**Avis délibéré sur le projet d'exploitation  
du parc éolien « Éole de la Vaure »  
à Fère-Champenoise, Connantre, Corroy et Euvy (51),  
porté par la société CALYCE Développement**

n°MRAe 2022APGE108

Nom du pétitionnaire	Société CALYCE Développement
Communes	Fère-Champenoise, Connantre, Corroy, Euvy
Département	Marne (51)
Objet de la demande	Demande d'autorisation environnementale de construire et d'exploiter un parc éolien de 18 aérogénérateurs et 7 postes de livraison
Date de saisine de l'Autorité environnementale	01/08/22

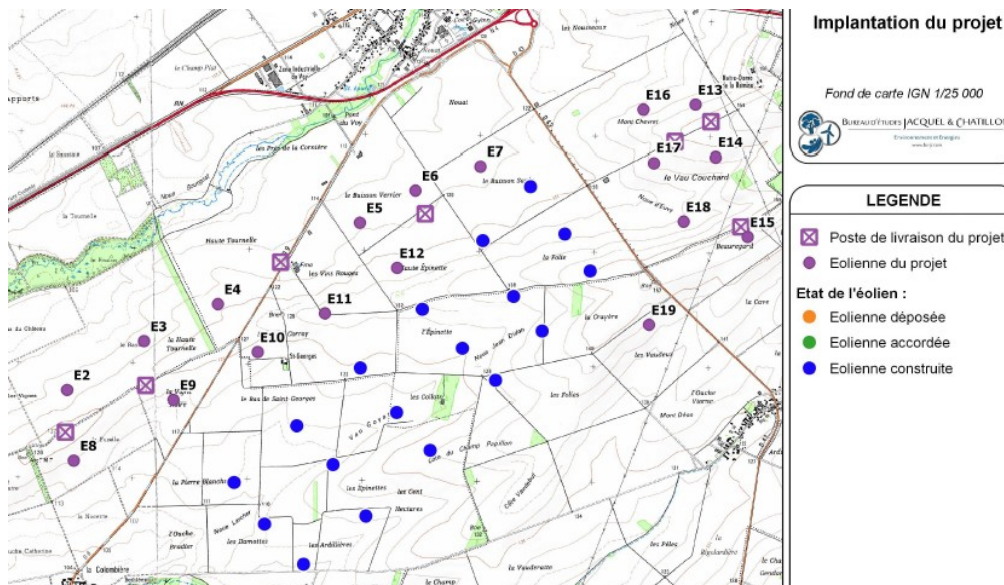
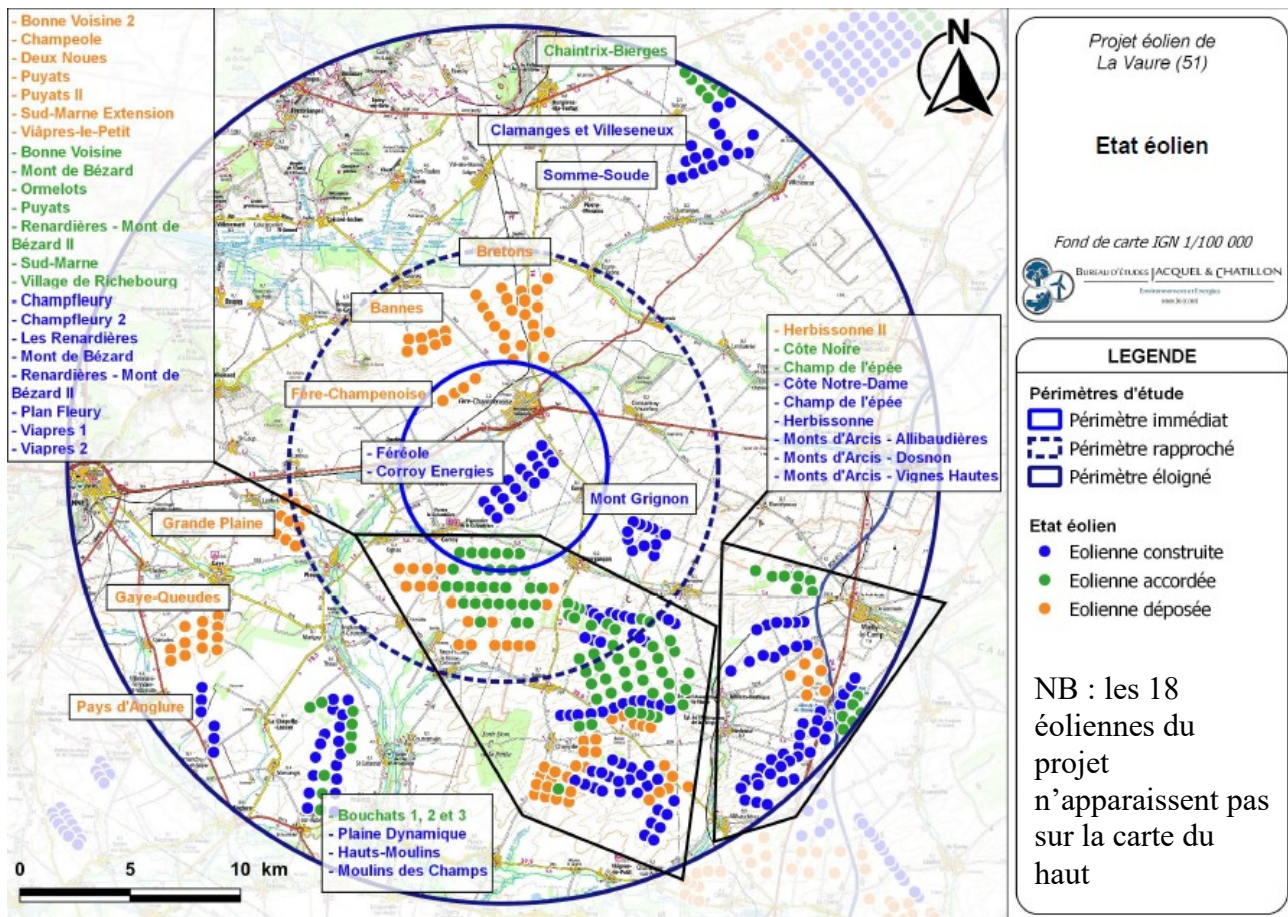
- le secteur ouest (12 éoliennes) : les éoliennes E2 à E12 sont implantées sur 2 lignes parallèles, orientées nord-est/sud-ouest et l'éolienne E19 est située au sud-est du parc de Féréole ;
- le secteur est (6 éoliennes) : les éoliennes E13 à E18 sont réparties sur 2 lignes parallèles, orientées nord-ouest/sud-est, en fonction de l'implantation de la ligne électrique haute tension, de la route départementale RD43 et de la route nationale RN4.

- suppression de l'éolienne E1, afin de réduire l'effet de covisibilité vis-à-vis de l'église de Corroy (classée monument historique), limiter l'effet d'encerclement des éoliennes depuis le village de Corroy et répondre à une demande d'habitants du village de Connantre, estimant les éoliennes trop proches du village ;
- réduction de la taille des éoliennes de 200 m à 190 m en bout de pale, afin d'éviter une discordance des hauteurs d'éoliennes par rapport aux machines existantes à proximité, limiter l'impact visuel des éoliennes projetées depuis les coteaux viticoles champenois, et réduire l'impact visuel et paysager des éoliennes projetées depuis les villages situés à proximité du projet ;
- décalage des éoliennes E16 et E7.

**Perception du projet éolien depuis la RD43, à la sortie nord du village de Euvy**  
(en bleu : éoliennes en fonctionnement et autorisées ; en vert : éolienne en instruction ; en rose : éoliennes du projet de la Vaure)

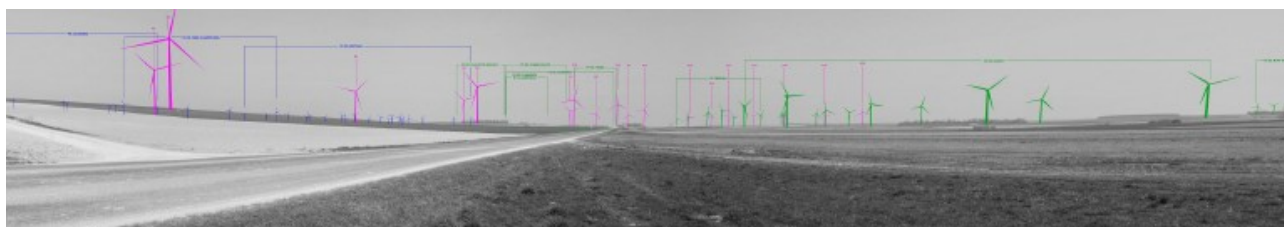
Plusieurs photomontages montrent une prégnance très forte de certaines éoliennes sur le cadre de vie des habitants des villages les plus proches. L'éolienne E19 est particulièrement prégnante pour le village d'Euvy, et dans une moindre mesure l'éolienne E15. De plus, l'éolienne E19 paraissant isolée du reste du parc, occupe et amenuise fortement à elle seule un espace de respiration visuelle pourtant bienvenu dans ce secteur saturé. À l'opposé du projet, l'éolienne E8, située à 900 m de Corroy, occasionne un impact très fort sur les habitations du nord de Corroy.

L'analyse tend à sous-estimer l'impact des éoliennes sur l'encercllement des villages, en ne retenant qu'un seuil d'alerte de 60° sans éolienne, alors que le guide national des études d'impact des

**L'Ae recommande de prendre en compte le seuil d'alerte de 120° au lieu de 60° et de réévaluer en conséquence l'impact des éoliennes sur l'encerclement des villages.**

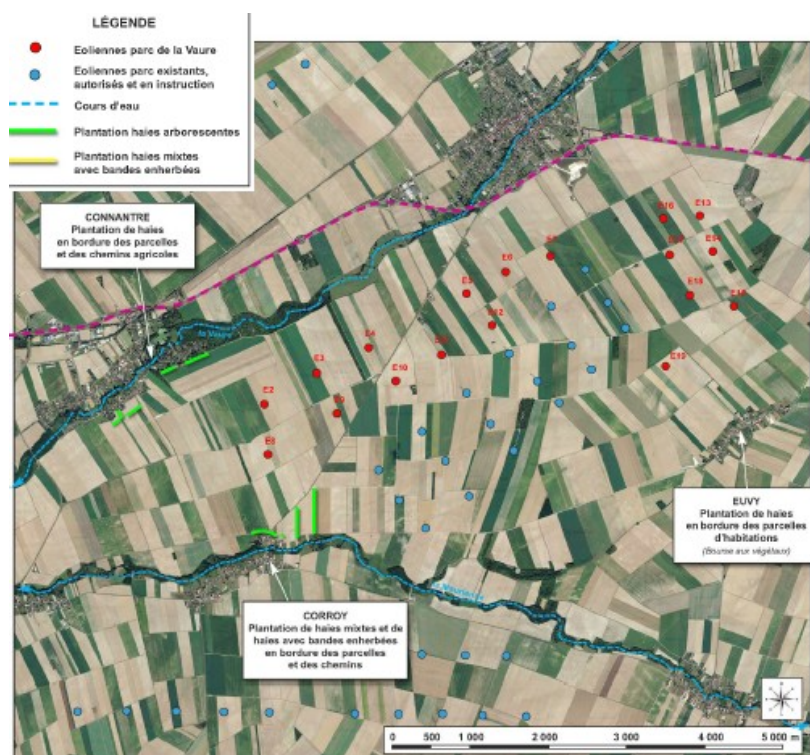
L'Ae note la mise en place de mesures d'accompagnement pour les villages de Connantre, Corroy et Euvy, et qui consistent à planter des haies arborescentes en continu et/ou à intervalle, en bordure des espaces urbanisés, comme illustré ci-dessous, mais s'interroge sur l'efficacité d'une telle mesure, en fonction de la taille de ces haies.

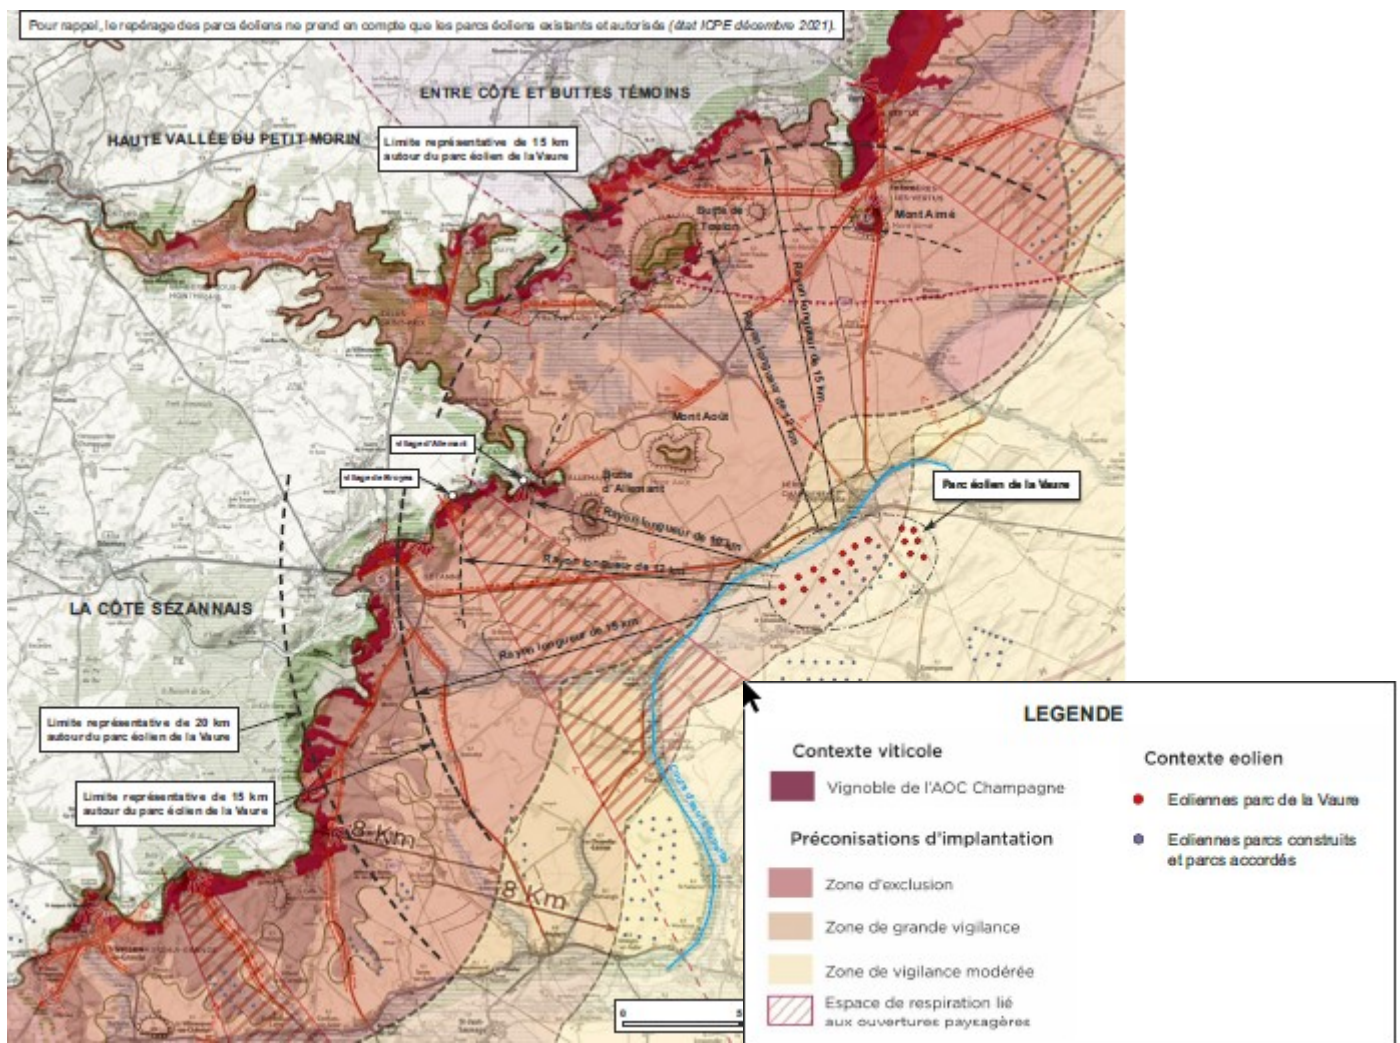
Le parc éolien en projet est localisé en grande partie dans la zone de grande vigilance du Bien UNESCO des Coteaux, Maisons et Caves de Champagne. Une étude paysagère réalisée dans le cadre de l'étude d'impact, intitulée « Vignoble Champagne » et jointe au dossier, montre que le parc éolien est situé à une distance moyenne entre 12 km et 15 km des coteaux viticoles en cuesta de la côte Sézannaise à l'ouest et de « l'Entre côtes et buttes témoins » au nord. Cette étude conclut que « *la configuration du territoire apparaît comme favorable au développement du parc éolien de la Vaure, sans porter préjudice à la valeur patrimoniale des coteaux viticoles champenois de la côte sézannaise et de l'entre côte et buttes témoins* ».

**En conclusion, compte tenu des impacts du projet sur le paysage, le cadre de vie et le patrimoine paysager emblématique des coteaux viticoles du Champagne, et en considérant ce projet comme une extension du parc existant de Féréole, il apparaît à l'Ae que ces éoliennes situées dans la zone de grande vigilance du Bien UNESCO sont incompatibles avec leur environnement. L'Ae recommande au pétitionnaire de proposer une implantation alternative hors zonage UNESCO pour ces éoliennes.**
